Technische Anschlussbedingungen für Starkstromanlagen mit Nennspannung bis 1000 V im Großherzogtum Luxemburg.

Beiblatt 2018.1 zur Version 2016.1

Die in diesem Beiblatt genannten Anforderungen sind nach deren Genehmigung durch das ILR und anschließender Publikation zusätzlich zu der gültigen Version 2016.1 anzuwenden.

Bild 11: Ladeinfrastruktur für Elektrofahrzeuge in Mehrfamilienhäusern – Anschluss an der dem Nutzer zugeordneten Messeinrichtung

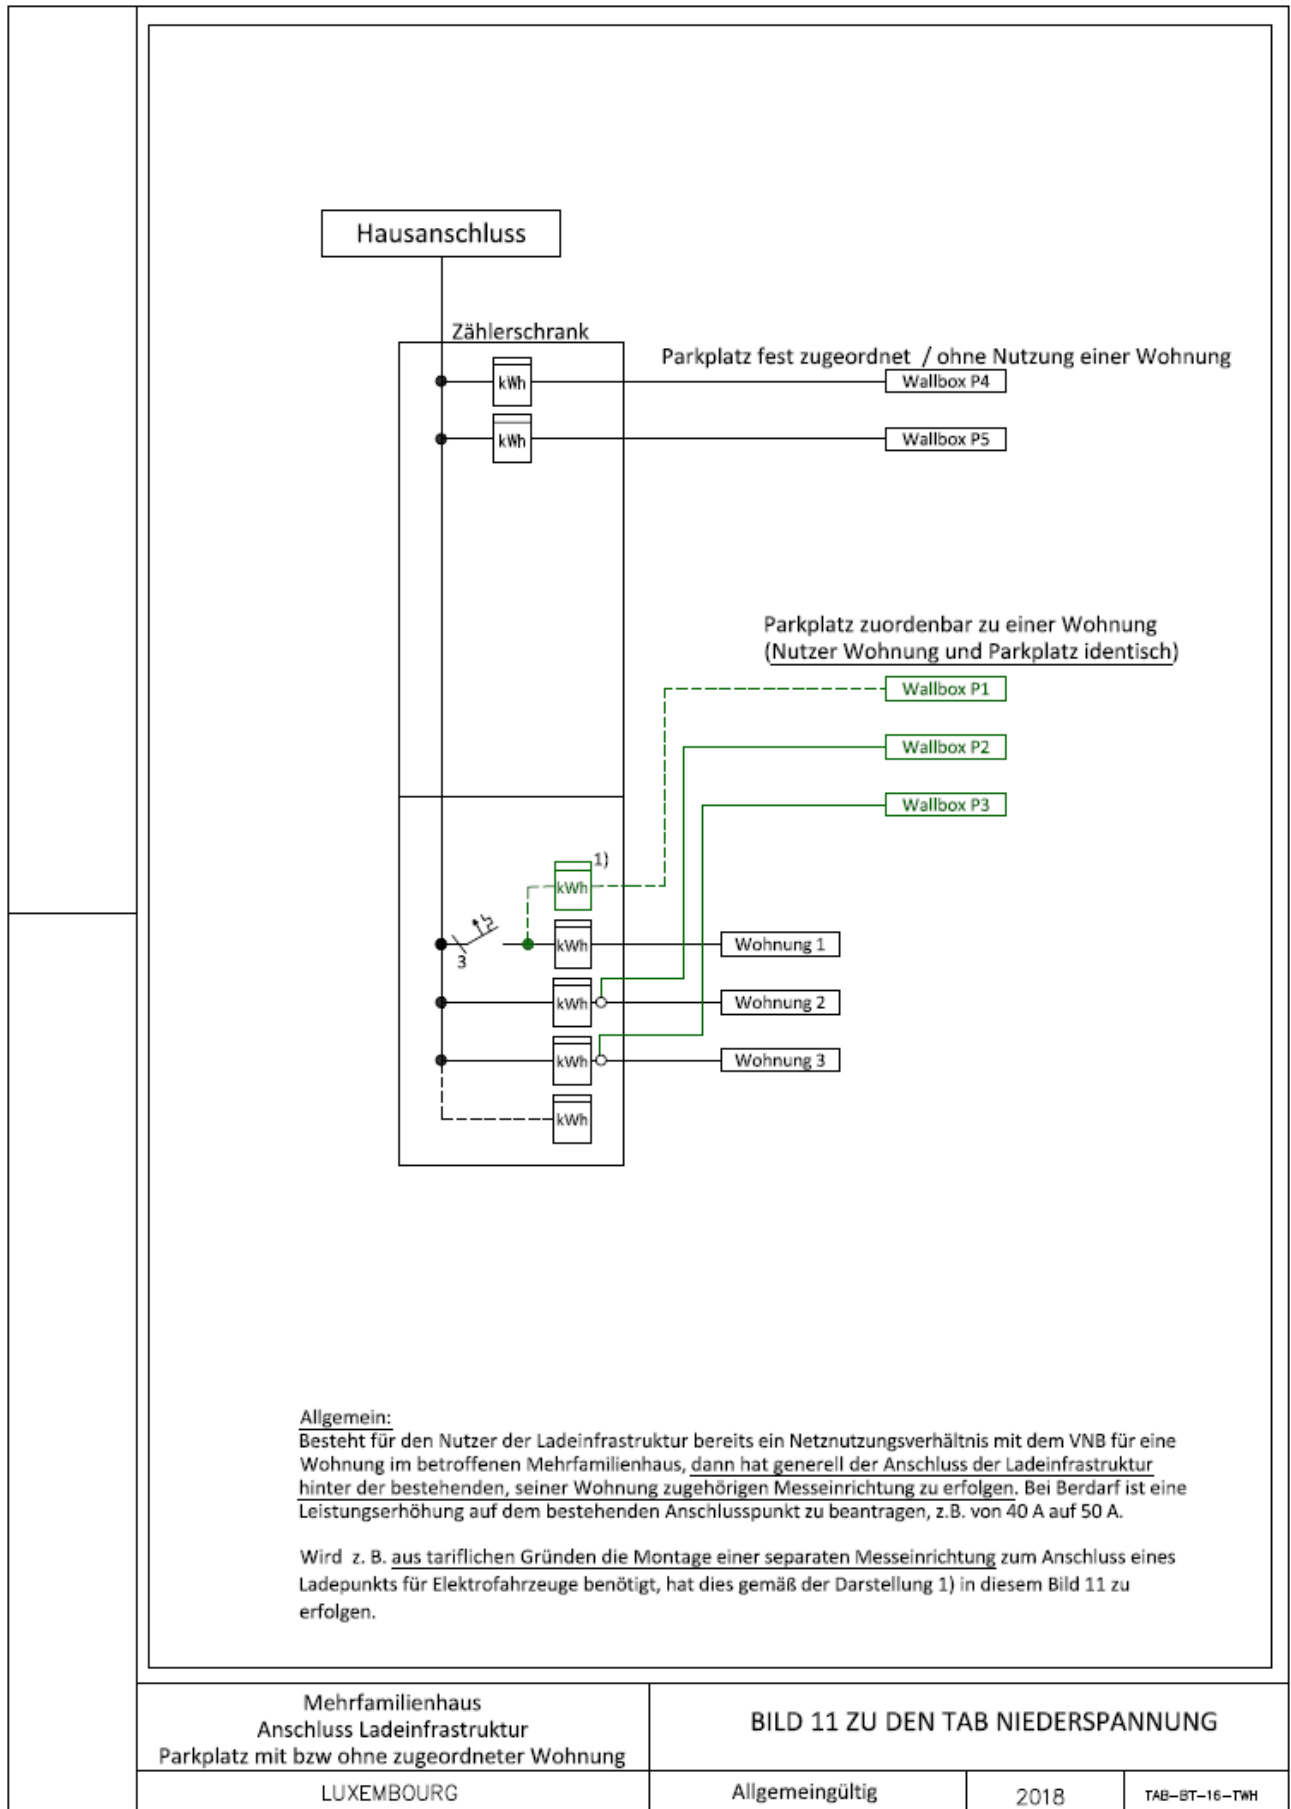
Über den möglichen elektrischen Anschluss von Ladeinfrastrukturen in Mehrfamilienhäusern an die Messeinrichtung des VNB gibt es unterschiedliche Ausführungsvarianten, welche im Anhang A1 (Bilder 11 und 12) dargestellt sind. Bereits bei einer kleinen Anzahl an gleichzeitig ladenden Elektrofahrzeugen kann die Kapazität des Hausanschlusses erschöpft sein. Um eine Verstärkung des Hausanschlusses und damit verbundene Kosten und komplexe Anpassungen der gesamten

Im Anhang A1 – „**Technische Zeichnungen zu den TAB-BT**“ wurden die Bilder 11 bis 14 hinzugefügt.

Bild 13: Steuerung zur Leistungsreduzierung von Geräten $\geq 7 \text{ kW}/400 \text{ VAC}$ – Potentialstellung durch das Gerät

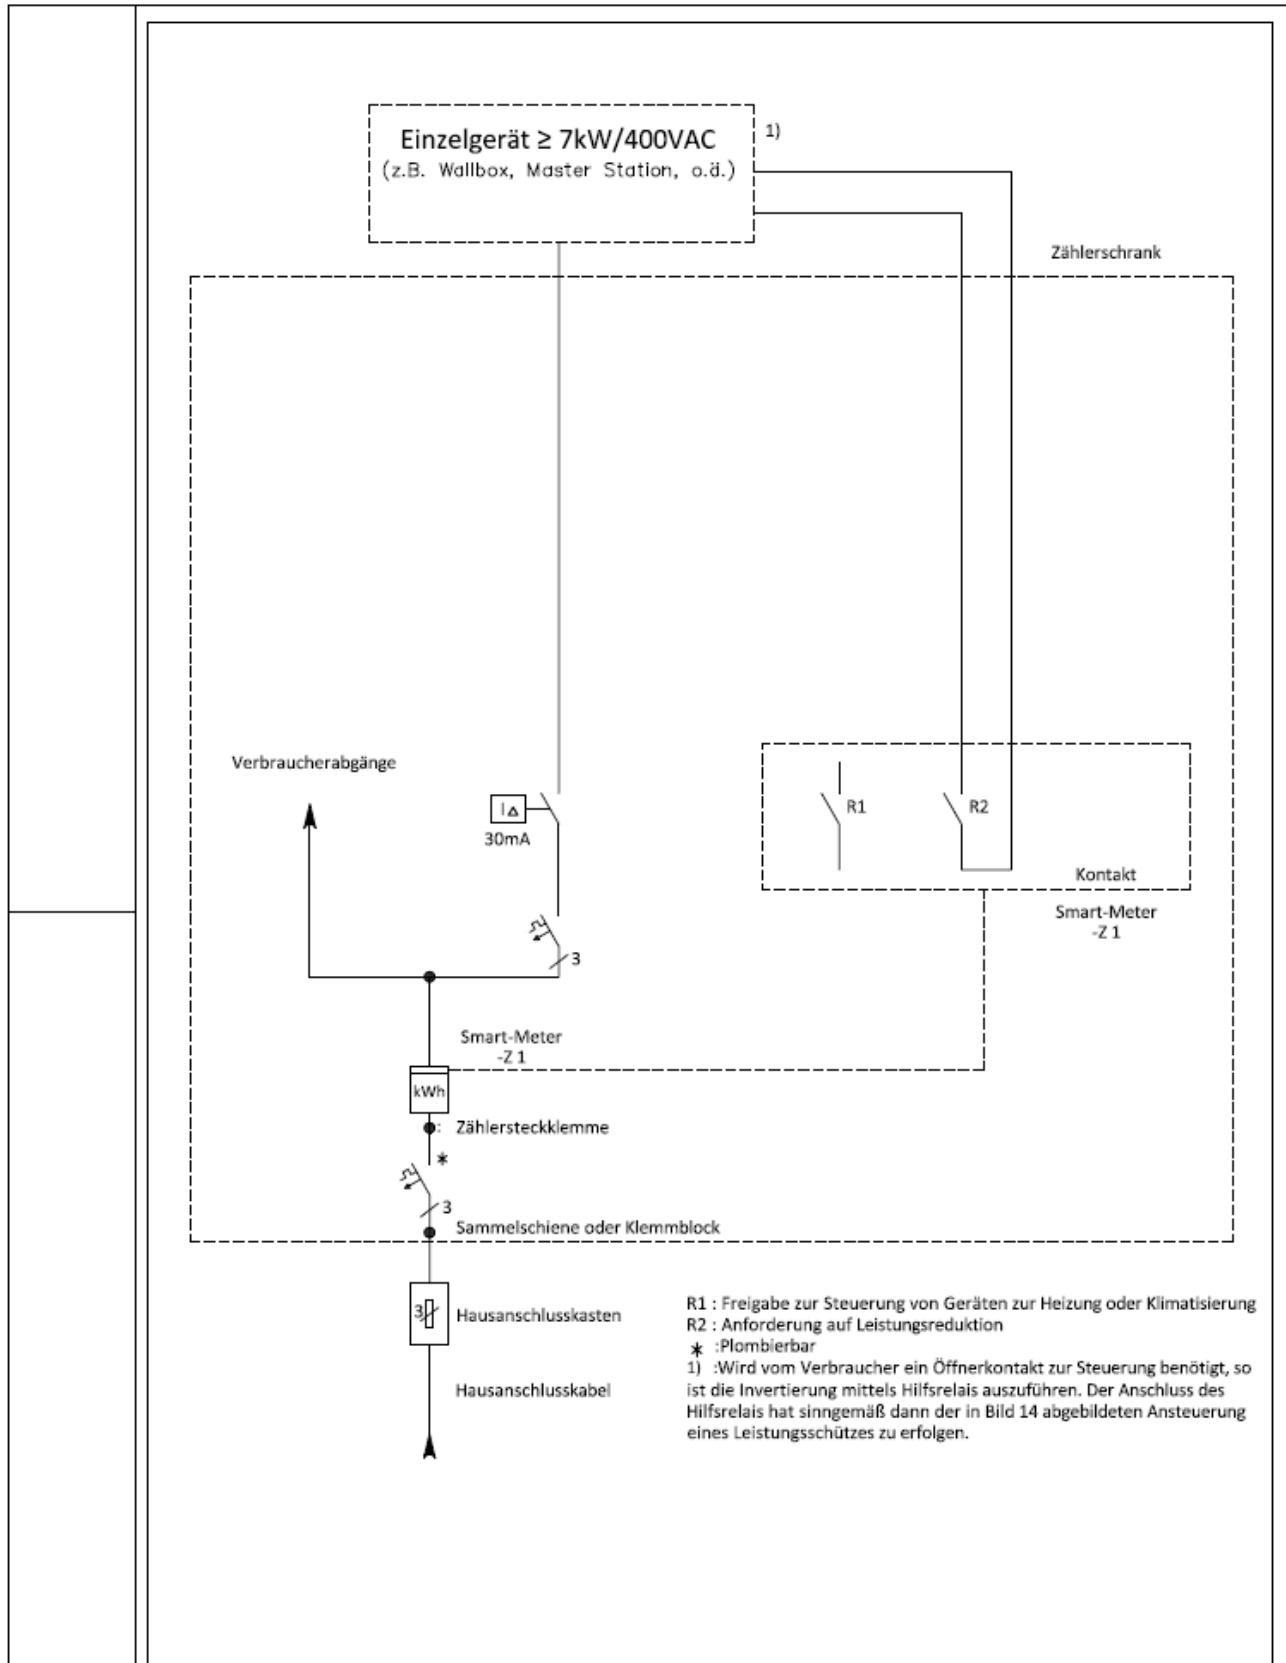
Einzelgeräte, welche eine dauerhafte Leistung grösser als oder gleich 7 kW/400 VAC beziehen können und deren Verbrauch zeitlich verschiebbar ist, sind über eine Steuerleitung an die Messeinrichtung (potentialfreier Kontakt) des VNB anzubinden (siehe Bilder 13 und 14 im Anhang A1). Dies ist erforderlich, um über eine zeitliche Leistungsreduktion

die Versorgungssicherheit zu Spitzenlastzeiten im öffentlichen Verteilernetz des VNB zu gewährleisten. Eine Aktivierung des Relais an der Messeinrichtung durch den VNB muss innerhalb von 30 sec. zu der geforderten Leistungsreduzierung führen. Sollte eine Leistungsreduktion aus technischen Gründen nicht möglich sein, muss eine komplette Abschaltung dieser Verbraucher gewährleistet sein (siehe hierzu auch Bild 14 im Anhang A1).
